女川原子力発電所 2 号炉

確率論的リスク評価（P R A） 審査会合における指摘事項の回答

平成 2 7 年 7 月 1 6 日

東北電力株式会社

図1 見直し前後の事故シーケンスグループ別炉心損傷頻度の比較

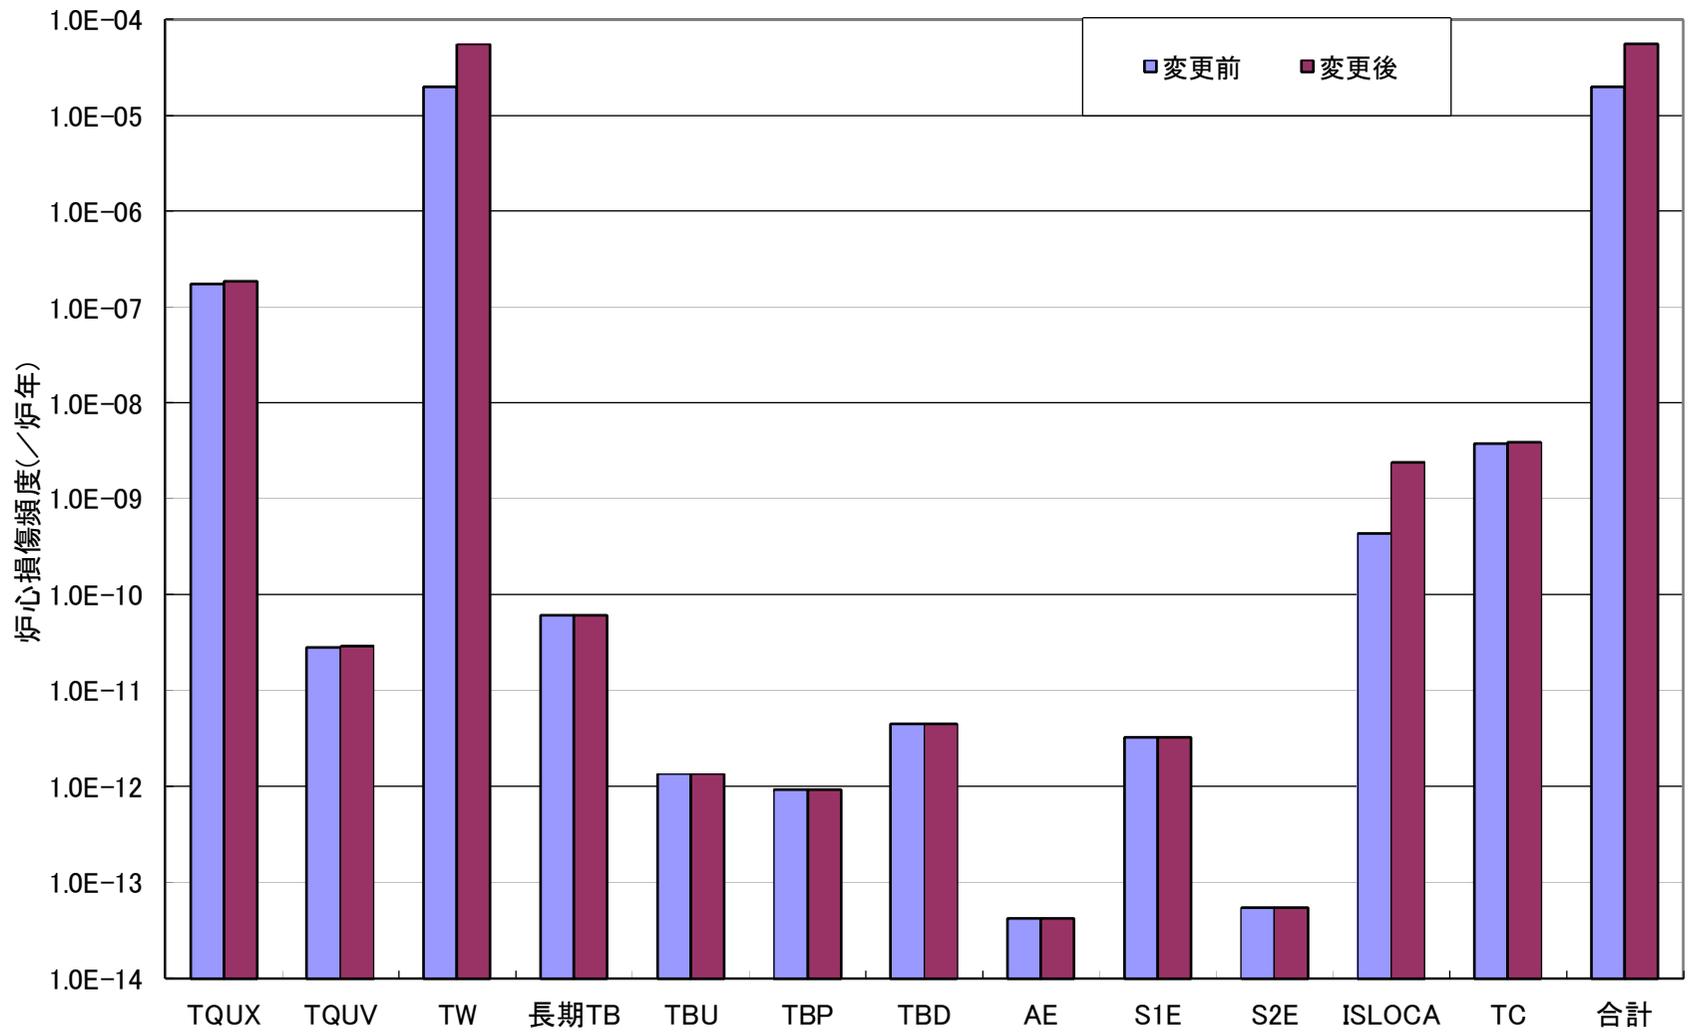
原子力規制委員会による審査において、サプレッションプール温度が上昇した場合の HPCS の機能維持の考え方について指摘を受けた。これを踏まえ、崩壊熱除去機能喪失(TW)のシーケンスについて、格納容器圧力が 2Pd 到達 (35 時間後) までに崩壊熱除去が可能であれば炉心損傷回避が可能としていたが、原子炉注水継続については、評価上の仮定を含んでいることから、これまで 35 時間としていた格納容器除熱操作の余裕時間を 8 時間に見直した。以下に原子炉注水継続に必要な操作に対する解析上の仮定及び評価の見直しについて示す。

解析結果の見直し前後の比較について、表 4 及び図 1 に示す。

図1 見直し前後のプラント損傷状態別格納容器破損頻度の比較

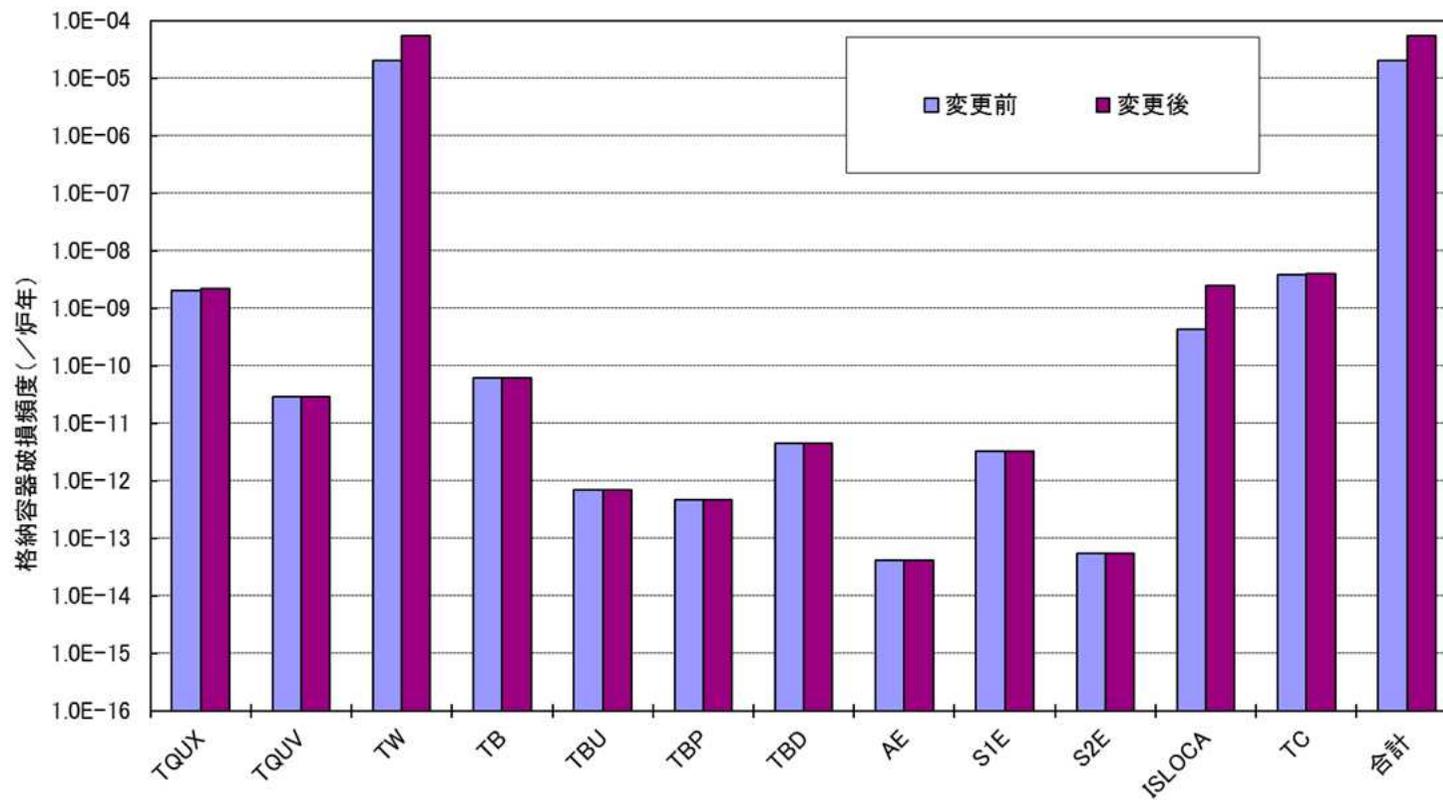
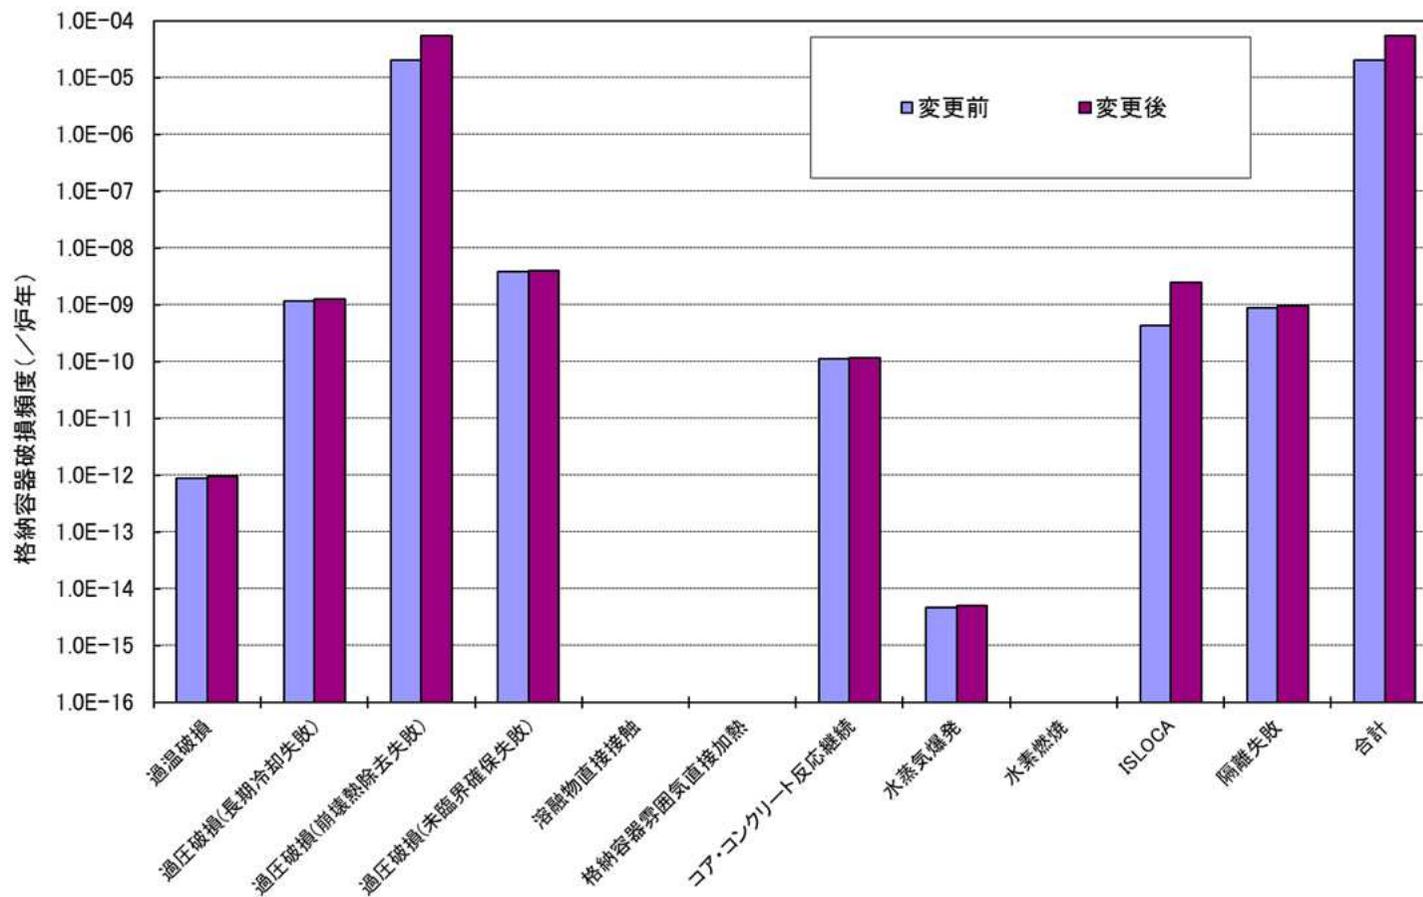
レベル 1. 5 P R A 解析条件見直し内容

解析結果の見直し前後の比較について、表 1, 2 及び図 1, 2 に示す。

なお、レベル 1 P R A 評価における崩壊熱除去機能喪失 (TW) 時の原子炉注水継続の操作を考慮し、格納容器除熱操作に対する余裕時間を 35 時間から 8 時間に変更したが、以下のとおり、TW の事故シーケンスに対するプラント損傷状態は格納容器先行破損として従前と同様の分類としている。

図1 S/R弁構造図

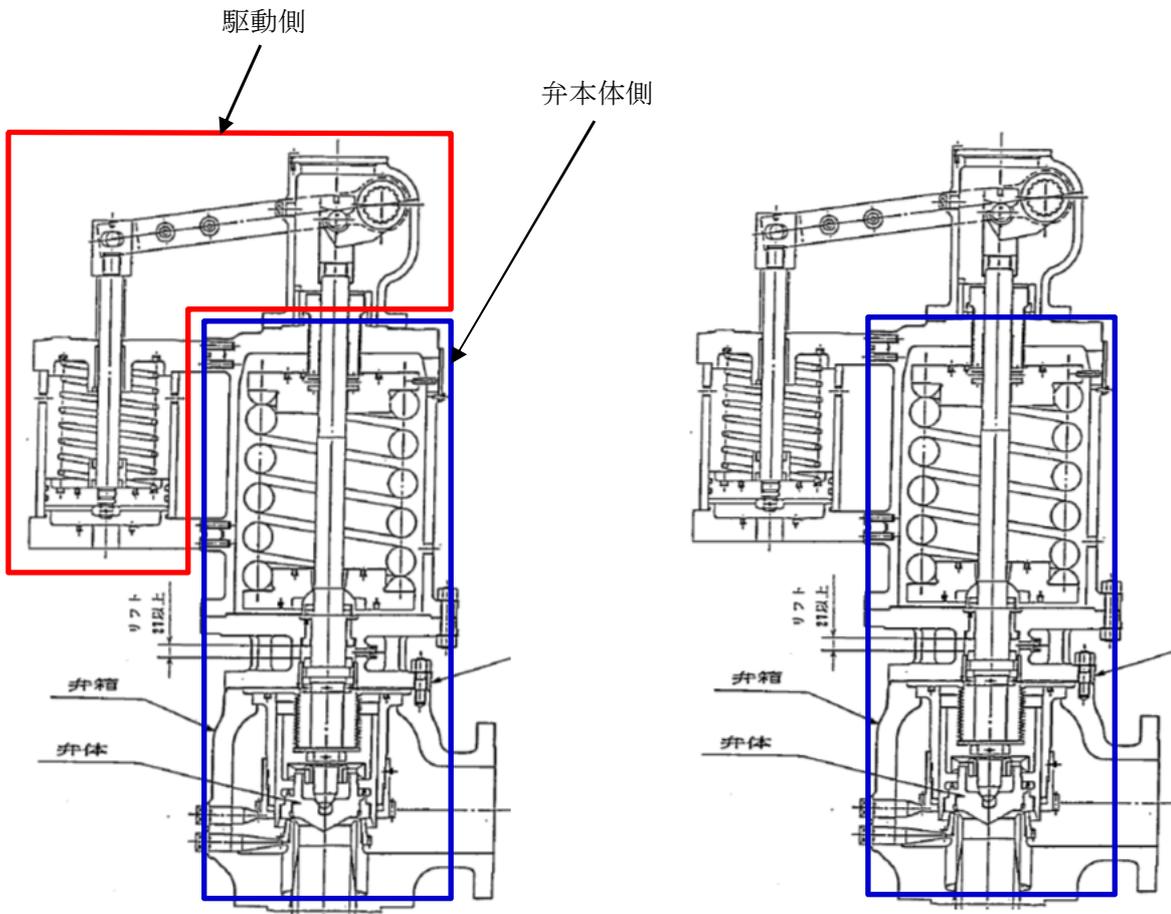
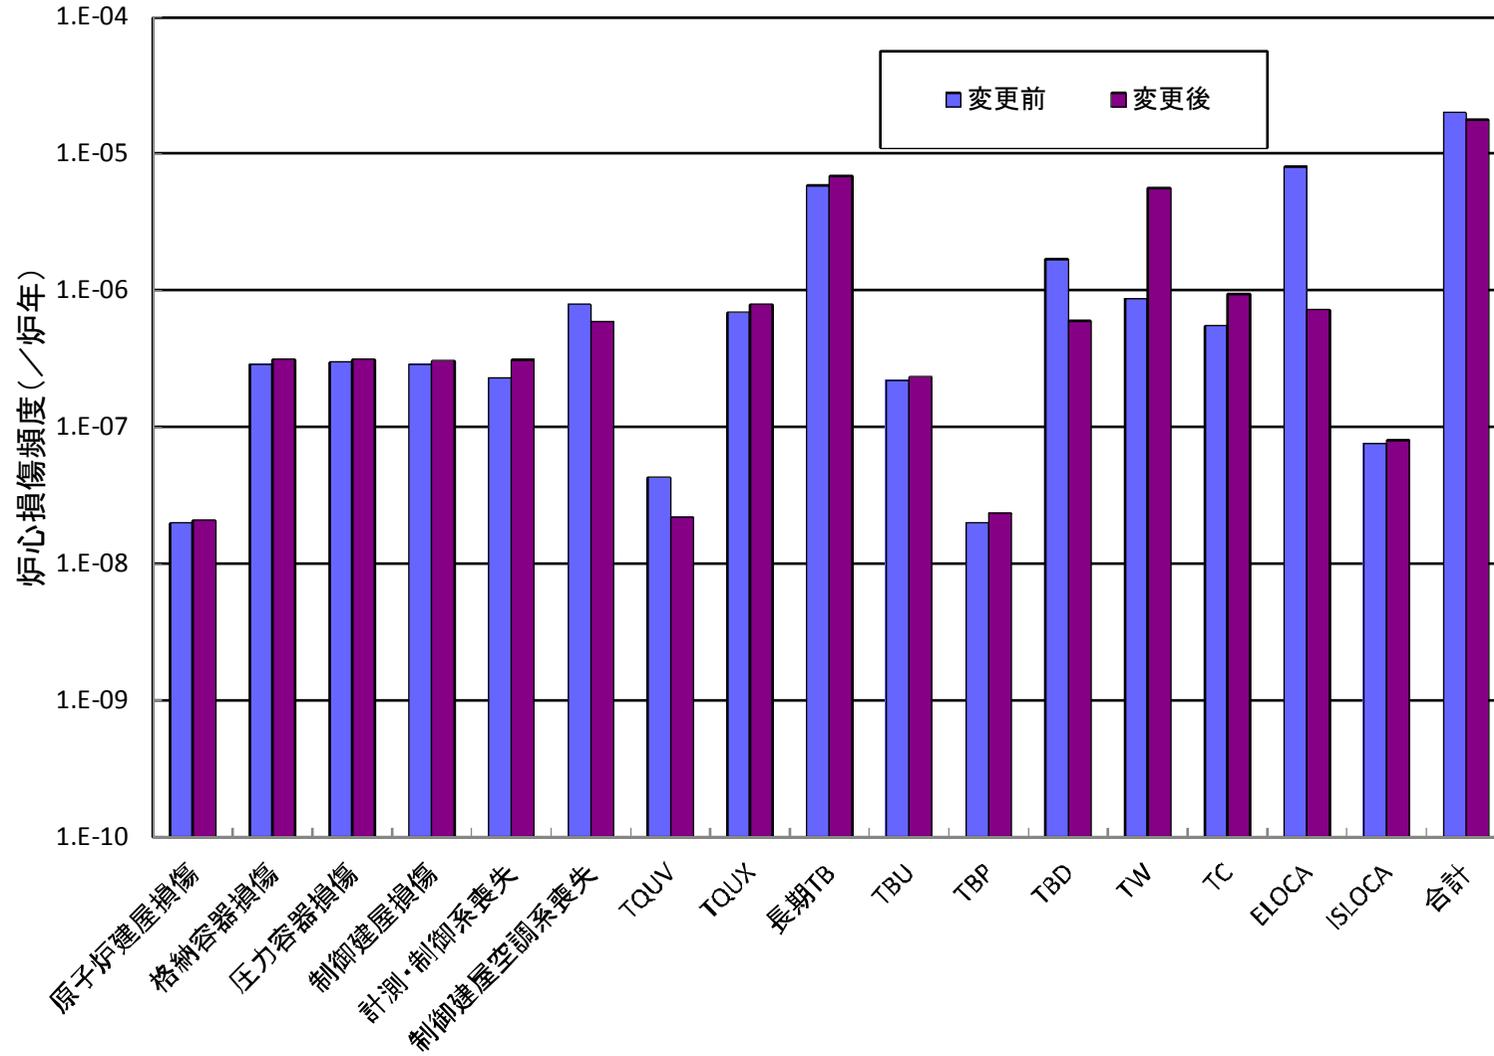
原子力規制委員会による審査において、頻度が大きく評価されている直接炉心損傷に至る事象について指摘を受けたことを踏まえ、FV 重要度上位の機器である S/R 弁と直流主母線盤についてフラジリティ評価の精緻化を行い、P R A 評価を見直した。表 1 に S/R 弁と直流主母線盤について見直した結果を示す。

S/R 弁の構造図について図 1 に示す。自動減圧機能が要求される弁については、S/R 弁本体側および駆動側の機能が健全であることが必要となるため、両機能の健全性が確認された既往の加振試験の結果を用いて評価を行っている。一方、安全弁機能が要求される弁については S/R 弁本体側が

解析結果の見直し前後の比較について、表3及び図2に示す。

図 1 信頼度別ハザード曲線及び平均津波ハザード曲線（敷地前面）（変更前）

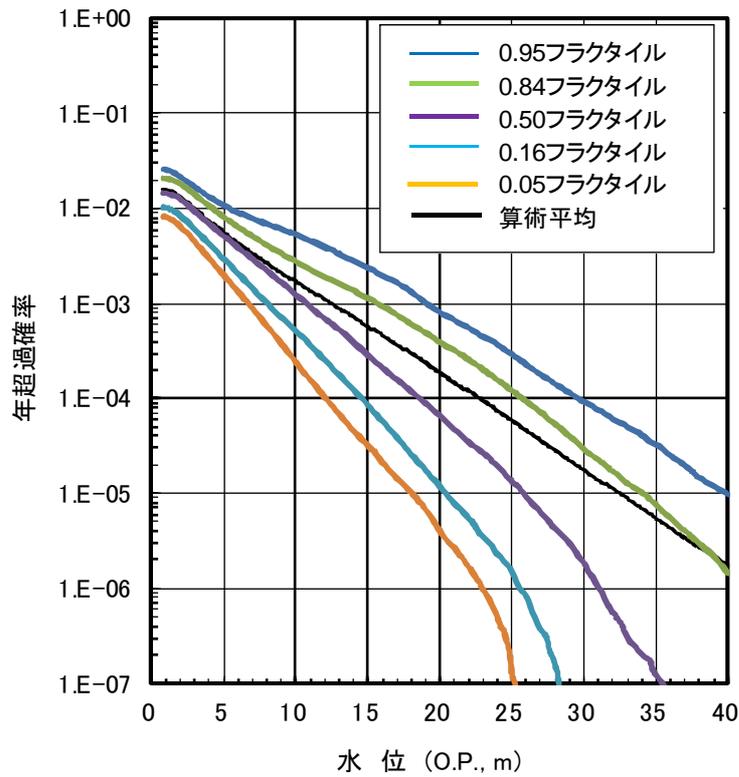
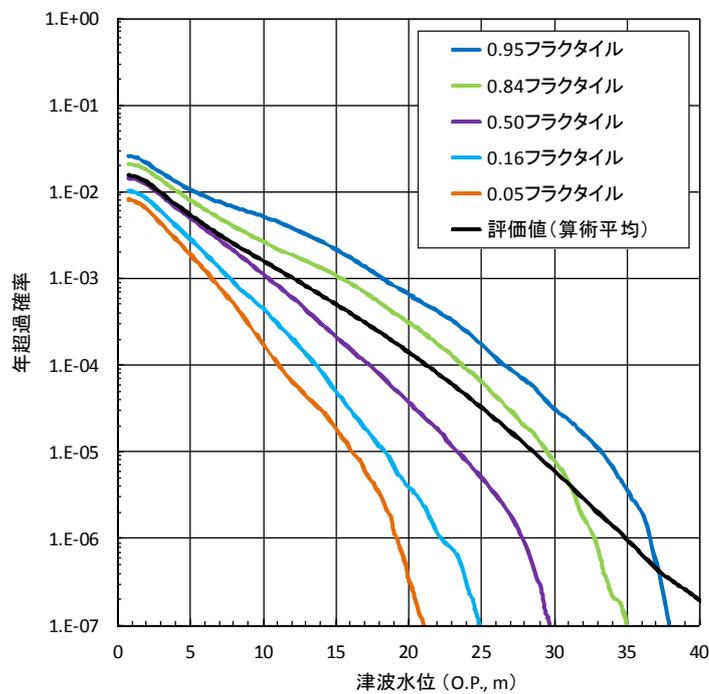
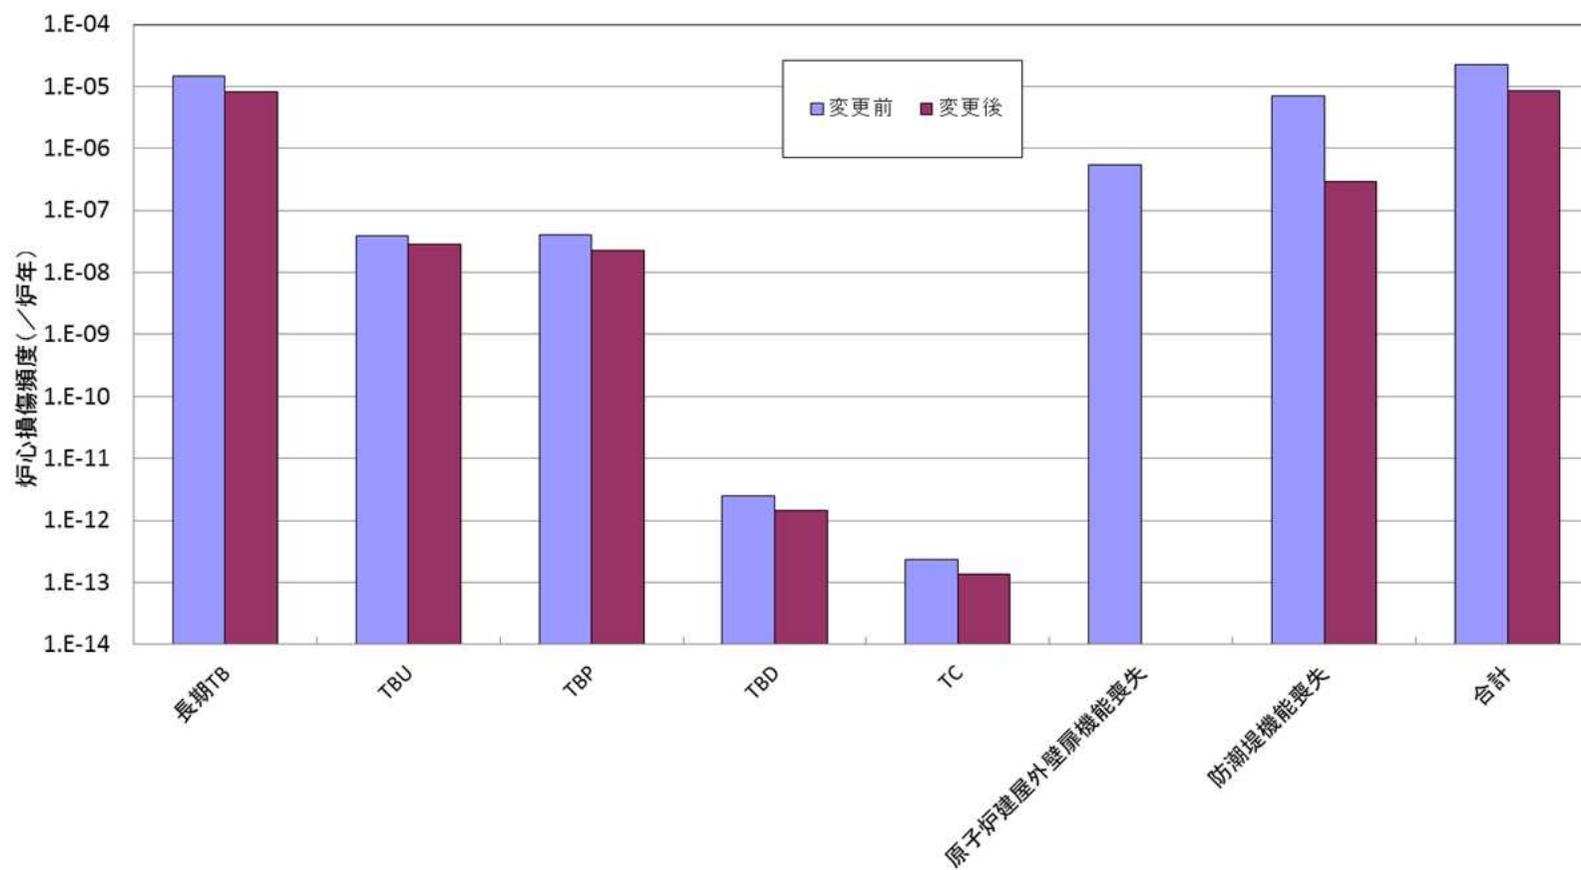
原子力規制委員会による審査において、頻度が大きく評価されている直接炉心損傷に至る事象について指摘を受けたことを踏まえ、(1) 津波ハザード、(2) 敷地内氾濫解析、(3) 建屋内浸水評価及び(4) ランダム故障確率について評価を見直した。なお、(1)、(2) 及び(3) については、【指摘事項：146-2】の回答においてその詳細を説明する。

偶然的不確実さを表現する「津波高さ推定に関するロジックツリー」については、従前、原子力学会標準及び土木学会(2011)に準じて作成していたが、同ロジックツリーのうち誤差の対数標準偏差及び対数正規分布の打ち切り範囲に関する最新の知見として、2014年2月に旧原子力安全基盤機構(JNES)が「確率論的手法に基づく基準津波策定手引き」を公表していることを踏まえ、同知見を評価に反映することとした。津波ハザード変更前後の比較について、図1及び図2に示す。

解析結果の変更前後の比較について、表1及び図3に示す。
